Fra: Inger Nesse <ingness@ymail.com>
Sendt: lørdag 7. januar 2023 12:52
Til: Postmottak Alver
Emne: Fwd: Merknad til detaljreguleringsplan for Lonena aust. Gbnr 185/278 mfl. PlanID 46312021003.

Klage frå Gbnr. 185/118, Juvikstølen 6, 5916 Isdalstø

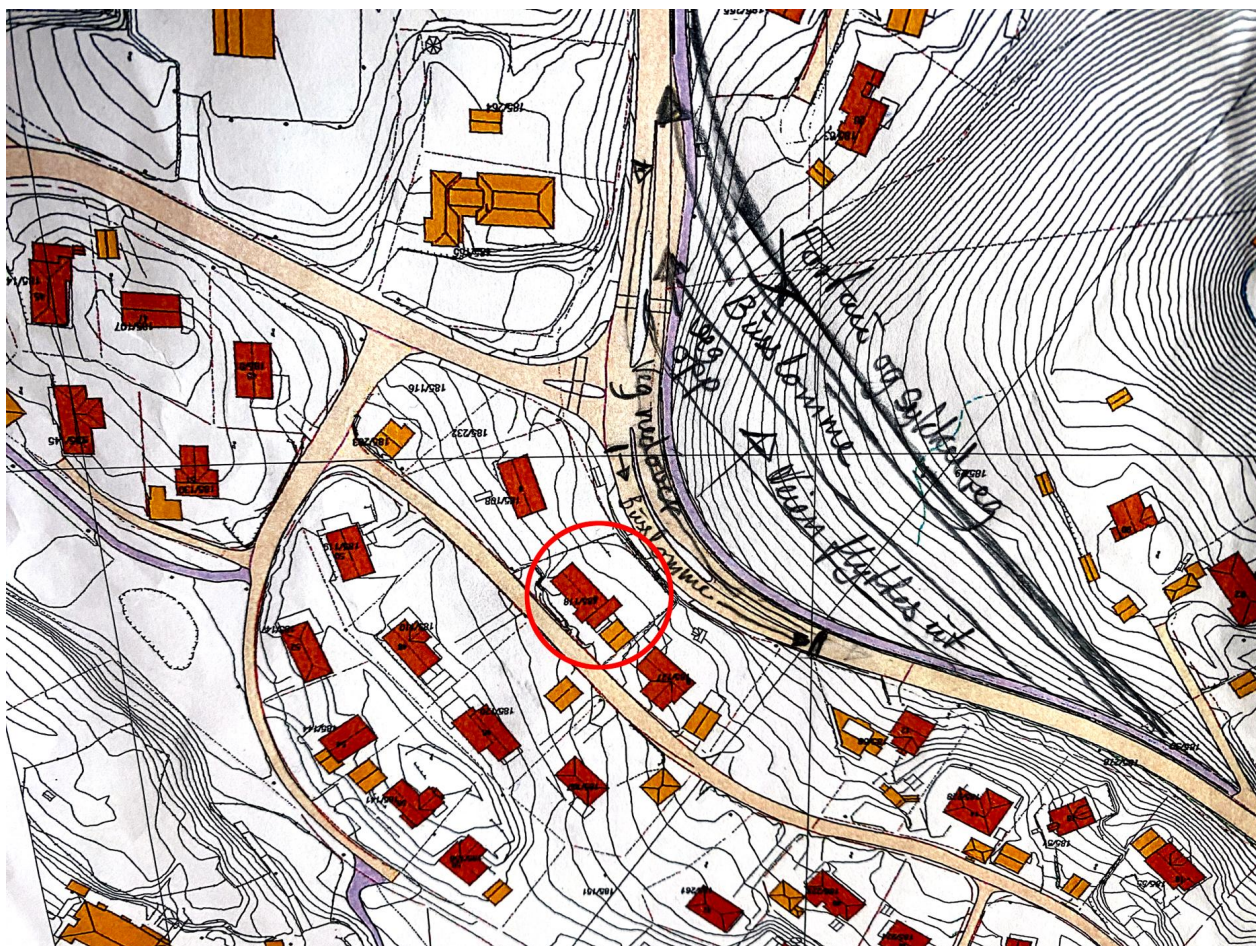
Eg vil ikkje avstå areal for utviding av vegen innover på min Eigendom.

På andre sida av vegen er det idag unytta areal med berre skog.
Dette arealet kan nyttast til nødvendig utvidelse av veikrysset, (FV.57 Lindåsvegen-Juvikstølen),
istadenfor og ta av min eigedom.

Ved å utvide vegen på den andre sida vil svingen få større radius, dermed gi bedre oversikt og tryggare veikryss.

Med større radius på vegen blir det mindre overhøyde/helling på vegen,
Vert vegen sikrare med hensyn til glatt, snøføre og is dekke på vegen.
Dette vil gi ein meir trafikksikker veg, samt skape meir oversikt for heile trafikk biletet.

Her legger jeg ved detaljert tegning, som illustrerer mitt forslag.
